DEMANDE D'EXAMEN AU CAS PAR CAS

*DEMANDE DE COMPLEMENT
du 8 septembre 2022*

RESIDENCE LES JARDINS DE LA
LEVEE

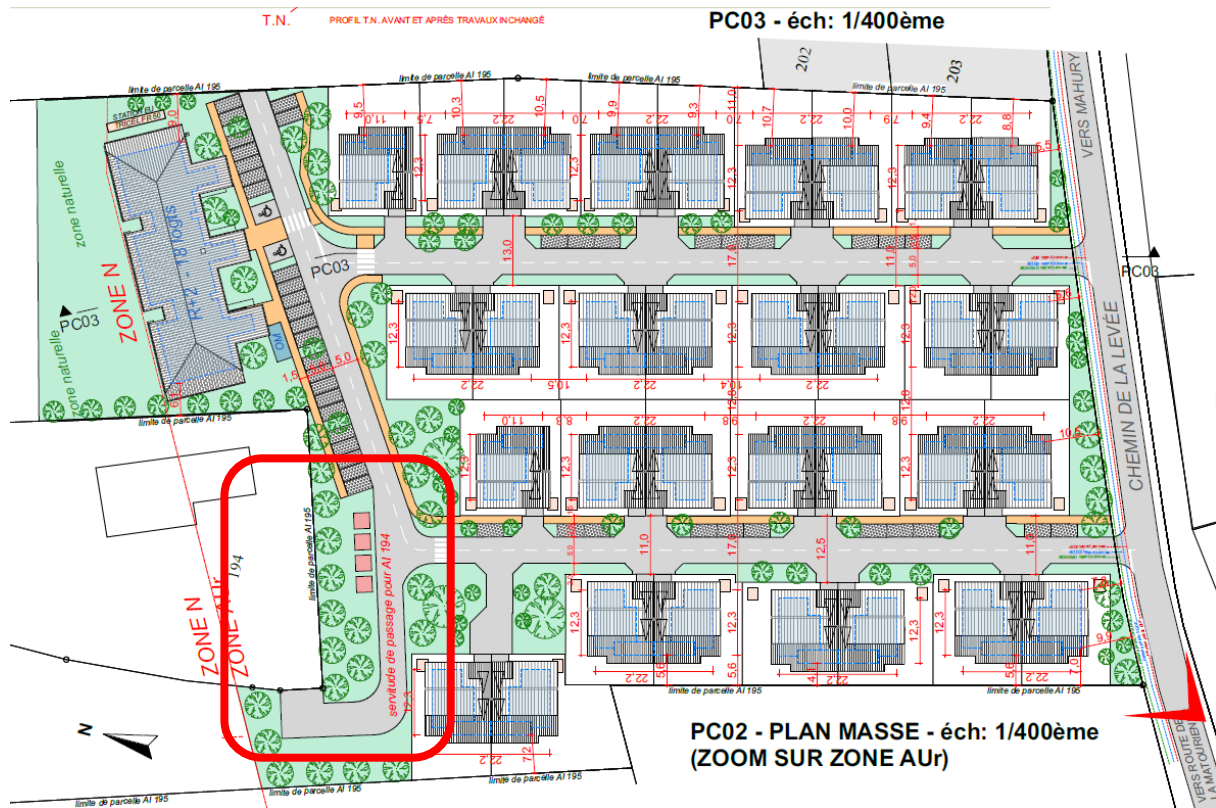
❖ **Bien vouloir indiquer la hauteur de l'immeuble collectif et des villas individuelles (qui semblent avoir un étage) et la superficie des parcelles aménagées**

Hauteur maximale de l'immeuble collectif : 9,16 m

Hauteur maximale des villas jumelées : 6,24 m

Hauteur maximale des 2 villas individuelles : 6.24 m

Emprise au sol des surfaces construites : 4864 m²

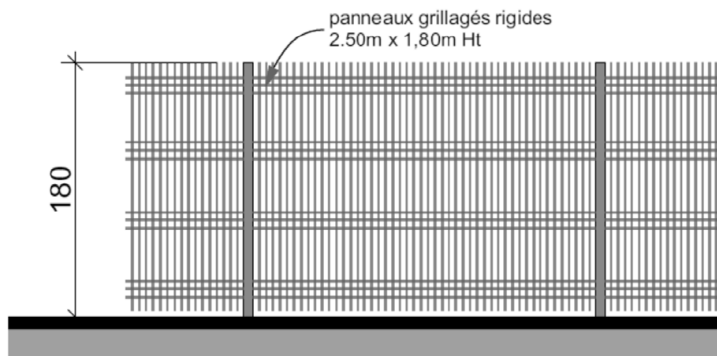
- ❖ Indiquer si le projet prévoit la prise en compte des modes doux de déplacement : voie piétonne, piste cyclable et préciser si des emplacements de stationnement sont prévus pour les deux roues ;

Les emprises des deux voies d'entrée sont de 11 m au minimum, ce qui permet d'aménager un trottoir le long de places longitudinales, ainsi qu'une bande verte de l'autre côté de la voie. Un local deux roues sera prévu au niveau de l'immeuble de logements collectifs.
